# **E.ON Staudinger Block 6**

## **Auswirkungen des Vorhabens auf das Schutzgut Wasser**

Ingo Gödeke, BUND Bundesarbeitskreis Abfall, stellvertretendes Mitglied im TA Luft Ausschuss (TALA)

Die standardmäßige RAA aktueller Kraftwerksvorhaben

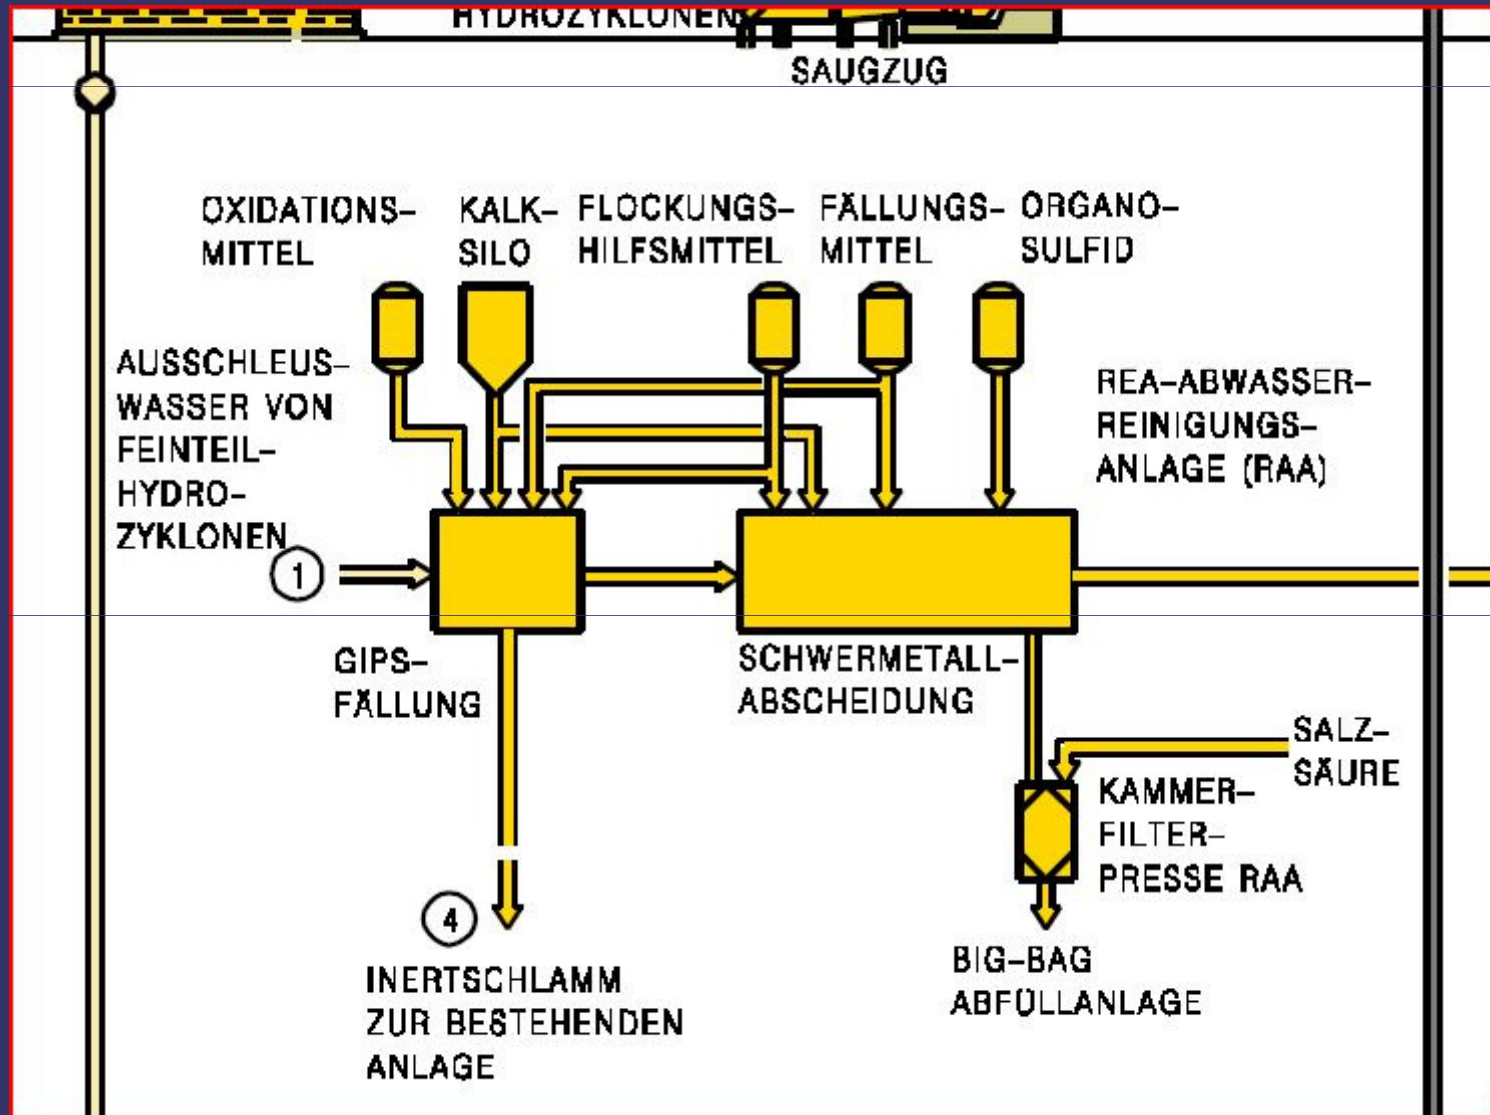
Fehlende Beschreibung RAA

(z.B. E.ON Datteln, ENBW Karlsruhe, GKM Mannheim, GDF SUEZ  
Brunsbüttel, STEAG/EVONIK Herne, TRIANEL Lünen, Lausward  
Düsseldorf)

entspricht folgendem Schema:
